Réponses aux questions du
MELCC — Lieu d'enfouissement
technique de Bury

Demande de soustraction en vertu de
l'article 31.7.2 de la LOI sur la qualité de
l'environnement

RÉGIE INTERMUNICIPALE DU CENTRE DE VALORISATION DES
MATIÈRES RÉSIDUELLES DU HAUT-SAINT-FRANCOIS ET DE
SHERBROOKE

Figure 1 : localisation de la zone de surélévation de la première année de surélévation

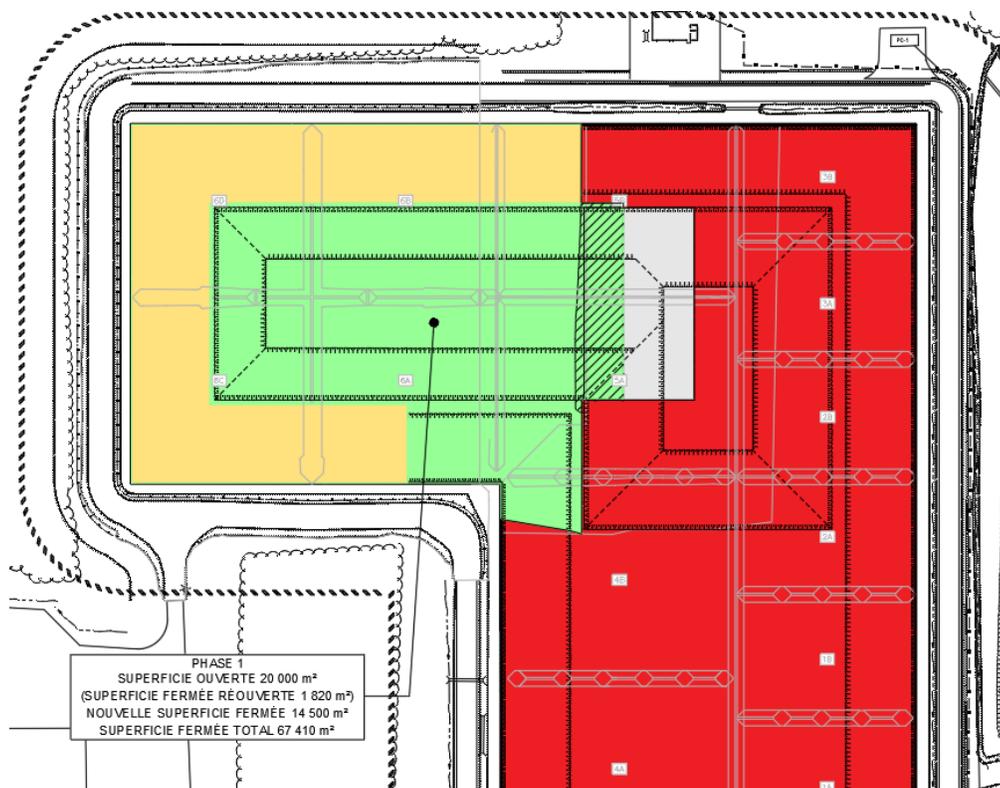
QC-3 Il est indiqué dans l'étude qu'« advenant que la zone 2 (année 2) ne soit pas autorisée, seule la portion requise pour compléter l'enfouissement jusqu'au 15 avril 2022 sera enlevée; la superficie sera ajustée selon l'état de la situation qui prévaudra à ce moment ». En fonction d'un tonnage de 61 000 t pour la première année, l'initiateur doit préciser quelle superficie

de la phase 2 du projet à soustraire sera nécessaire et quelles sous cellules (4 et/ou 5) devront nécessiter un retrait de leur recouvrement étanche.

La superficie de la phase 2 qui sera nécessaire dans le cas où les opérations d'enfouissement se terminent le 15 avril 2022 correspond à 2 725 m² et est représentée par la portion en gris dans l'extrait du plan ci-joint, illustré à la figure 1. Cette portion correspond à une partie des cellules 5a et 5b, laquelle nécessitera un retrait du recouvrement étanche. Les superficies sont toutefois sujettes à changement en fonction du taux d'enfouissement réel et les contraintes opérationnelles.

Figure 2 : épaisseur de déchet maximal par-dessus le réseau de drainage

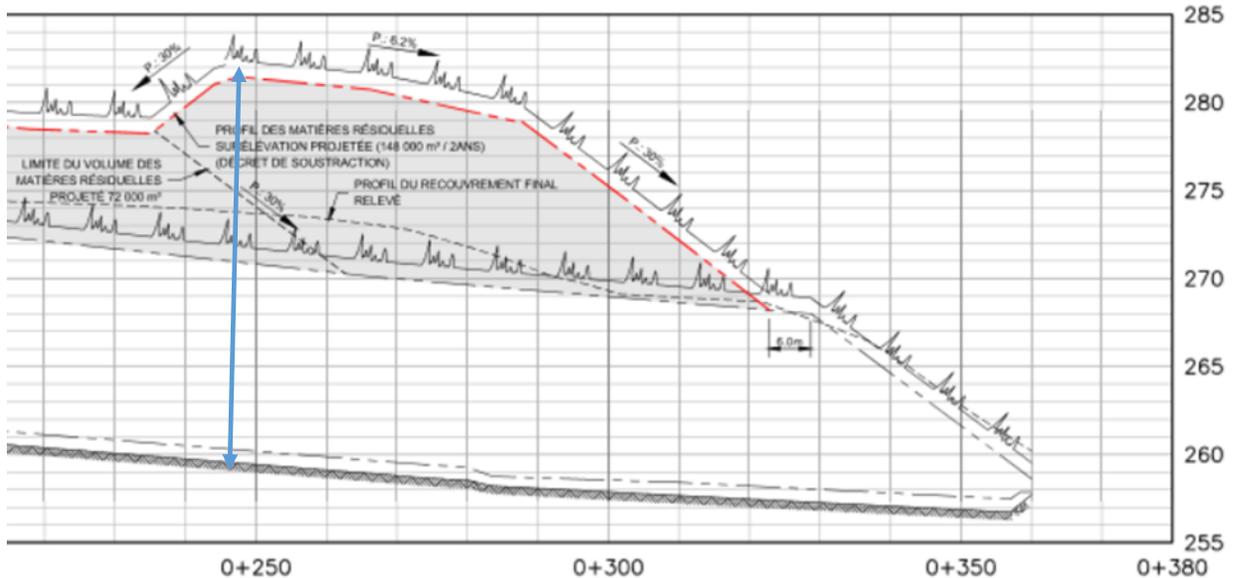
Il est mentionné par l'initiateur que les tassements qui devraient être générés par le projet de rehaussement sont minimales et que les effets sur le réseau de drainage seraient peu significatifs. Une validation par un ingénieur doit être effectuée pour démontrer que les conduites du système de drainage actuel ont la résistance nécessaire pour supporter la surépaisseur de déchets qui sera mise en place dans le cadre du présent projet. Cet élément doit être fourni par l'initiateur.

Selon les coupes de la surélévation, il est prévu que la hauteur maximale des matières résiduelles incluant le recouvrement final sera d'environ 23 mètres tels qu'illustrés sur la figure 2. Les conduites de drainage de lixiviat déjà en place dans les cellules du LET existant sont en PEHD DR-17. Les calculs de résistance des conduites ont donc été réalisés pour des conduites de ce type avec un diamètre de 150 mm et une hauteur de 23 mètres.

Tel que montré au tableau 2 suivant tiré de l'annexe QC-9, les conduites de drainage des lixiviats actuellement en place ont la résistance nécessaire pour supporter la surépaisseur des matières résiduelles qui sera mise en place dans le cadre de la surélévation avec des facteurs de sécurité suffisamment élevés. Selon ces évaluations, la contrainte maximale admissible est de 800 psi versus une contrainte estimée de 259 psi pour la conduite DR-17, soit un facteur de sécurité de 3.1. La déflexion estimée est de 2.7 % versus une déflexion admissible de 6.0 %, soit un facteur de 2.2. Finalement, au niveau du flambage, le facteur de sécurité estimé est de 5.7.

TITRE
PHASAGE
VUE EN PLAN

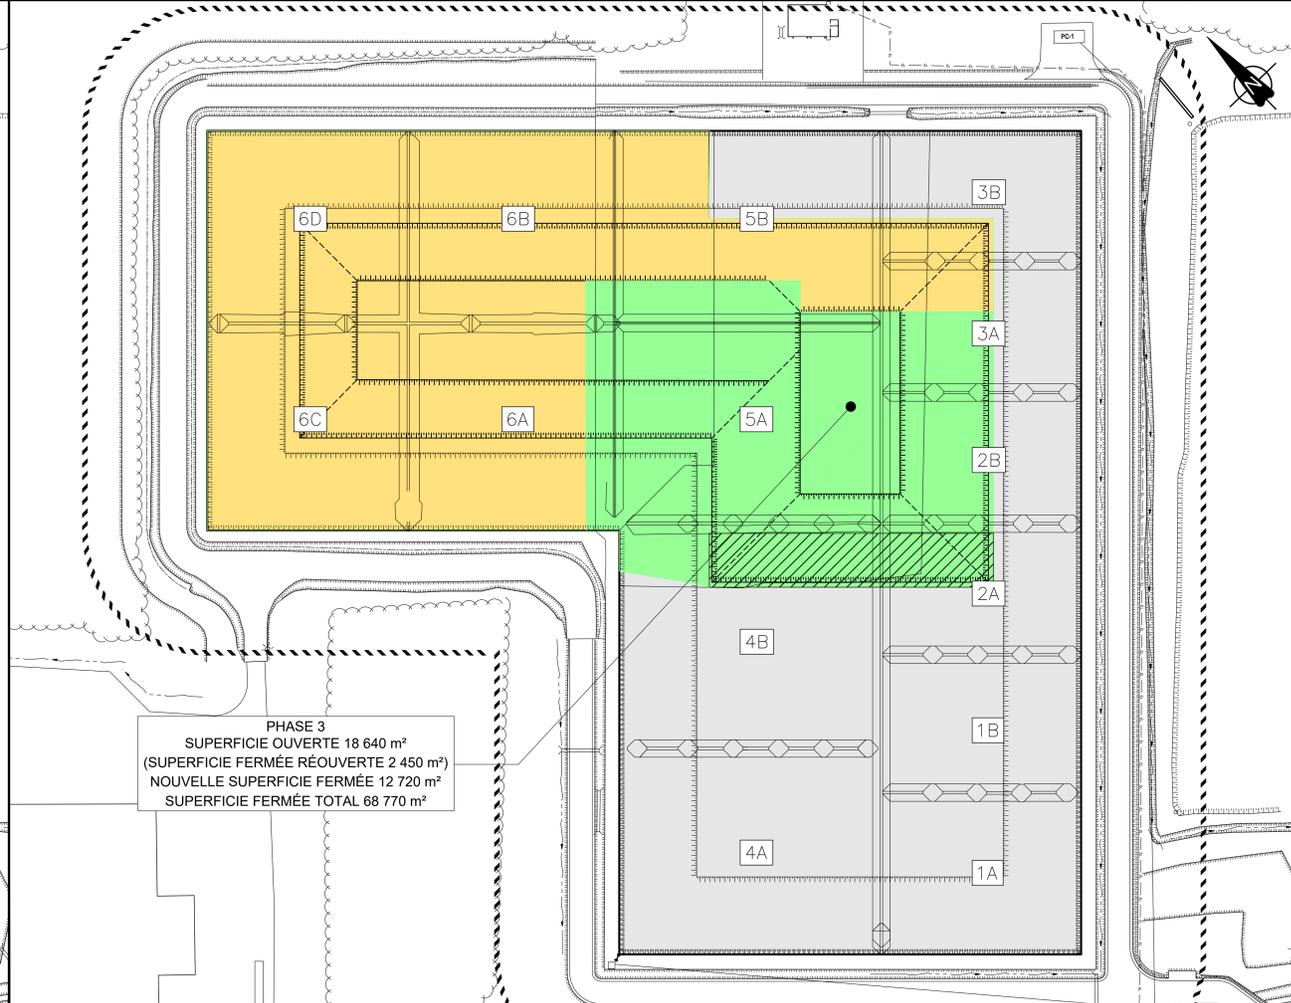
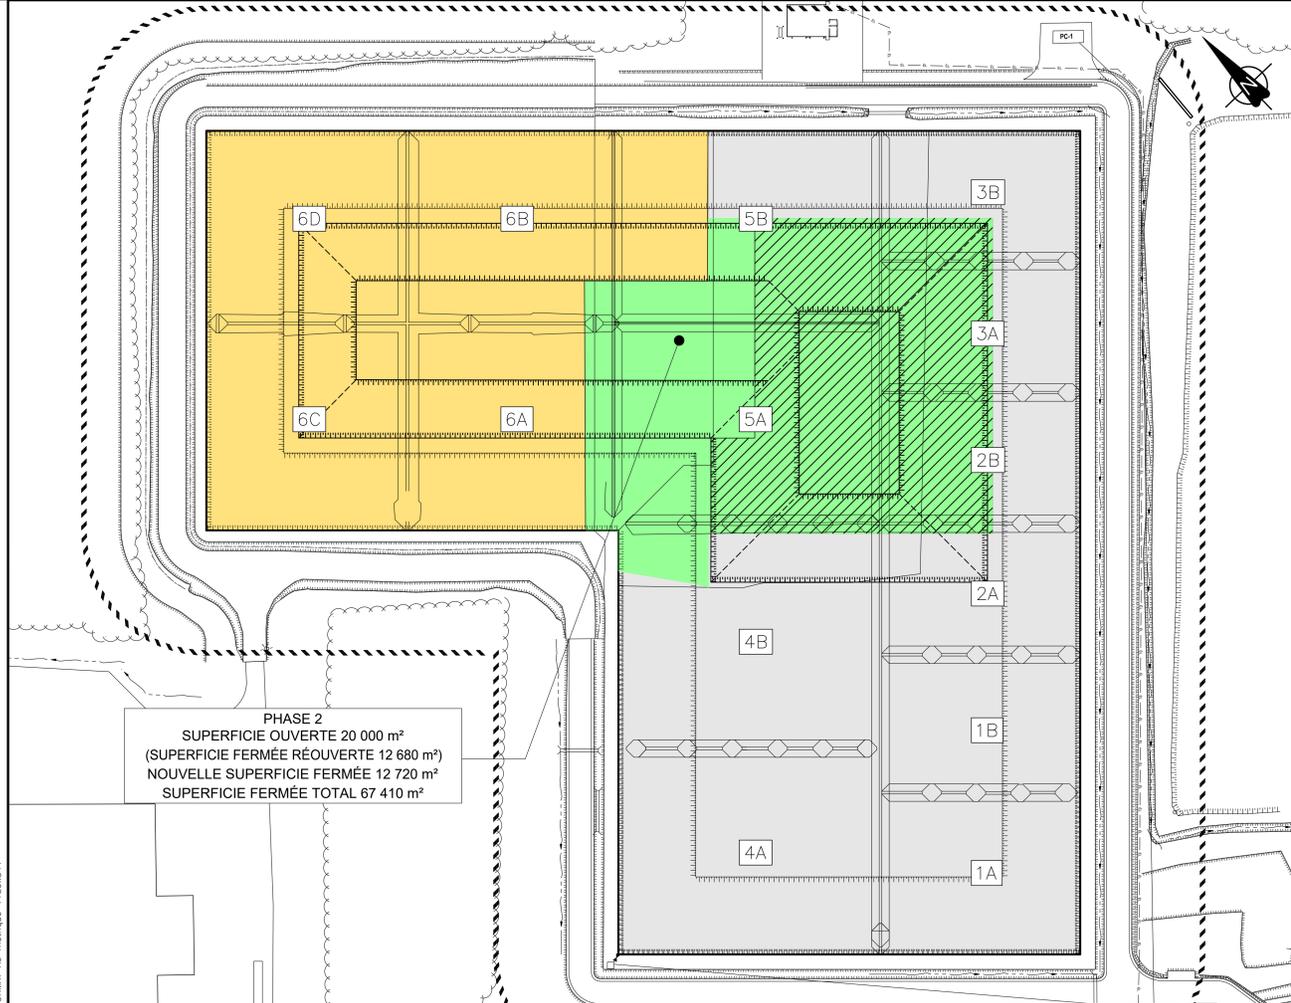
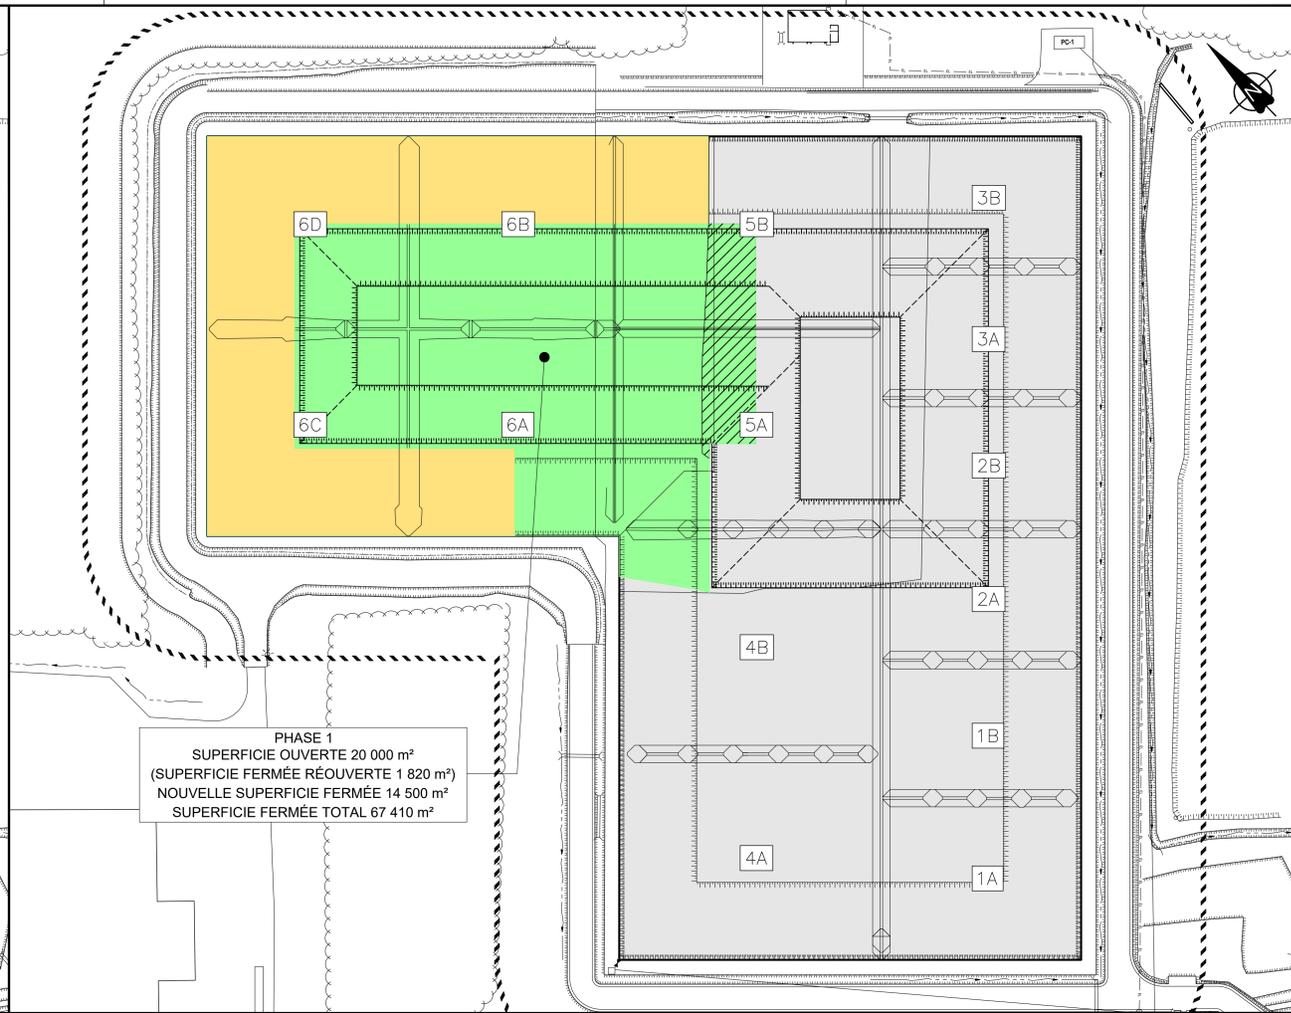
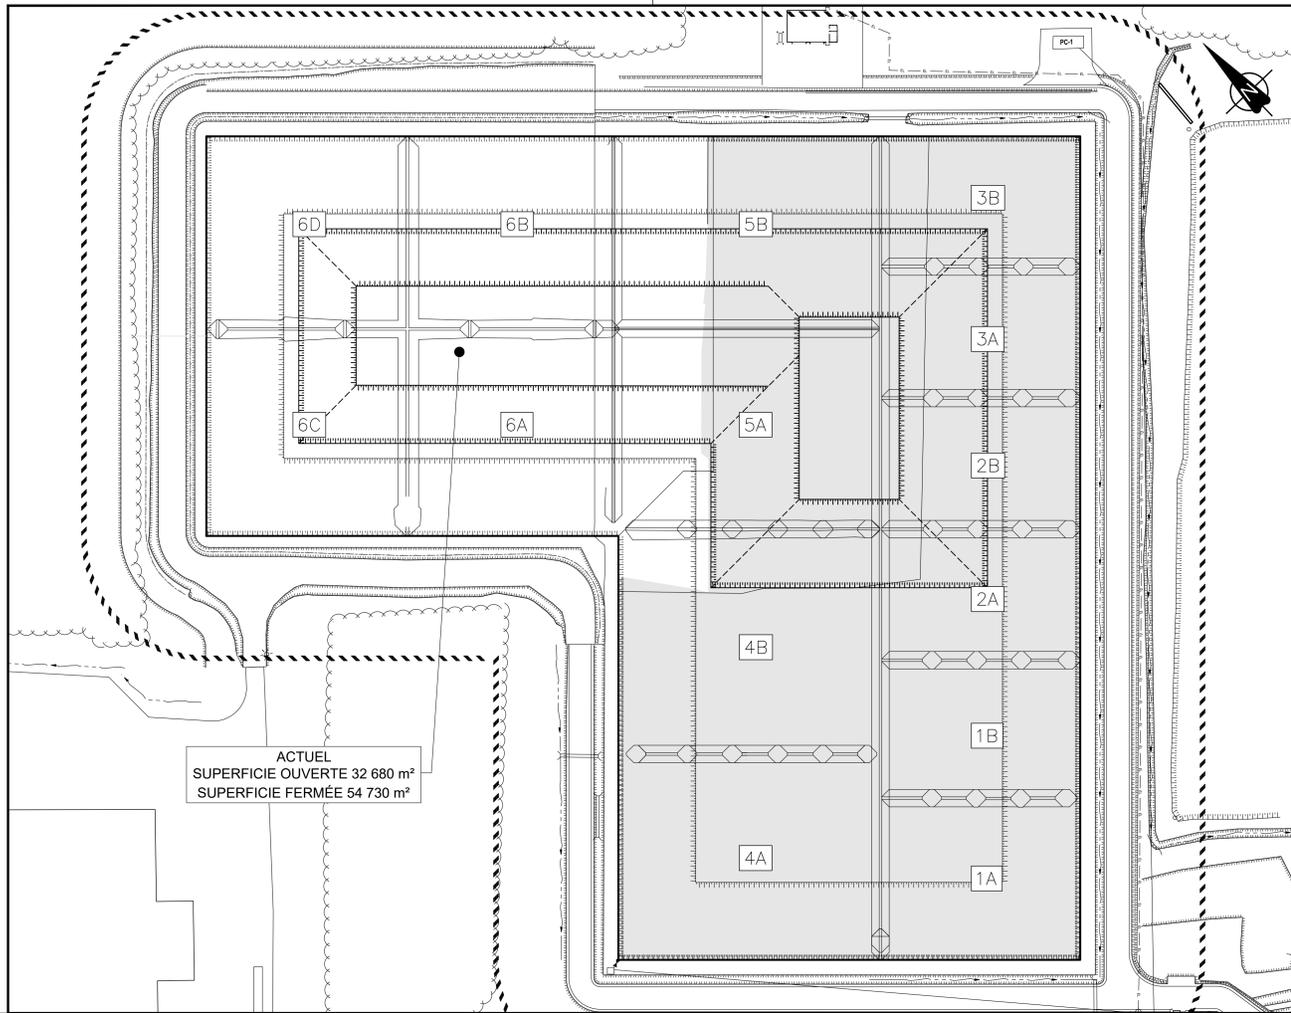
QC-4 Une figure détaillant l'emplacement des phases 1 et 2 du projet à soustraire ainsi que les cellules sous-jacentes impliquées (4, 5 et 6) permettrait de distinguer adéquatement le projet pour une durée d'une année. L'initiateur doit fournir une figure illustrant ces éléments.

Le plan 36594TT-C-DC04, révision 1, fournit à l'annexe QC-4, montre les cellules sous-jacentes avec les phases du projet à soustraire. Advenant l'acceptation de la 2^e année du

projet de soustraction, tel qu'indiqué sur ce plan, l'enlèvement du recouvrement final sera également nécessaire sur une partie des cellules 2 et 3.
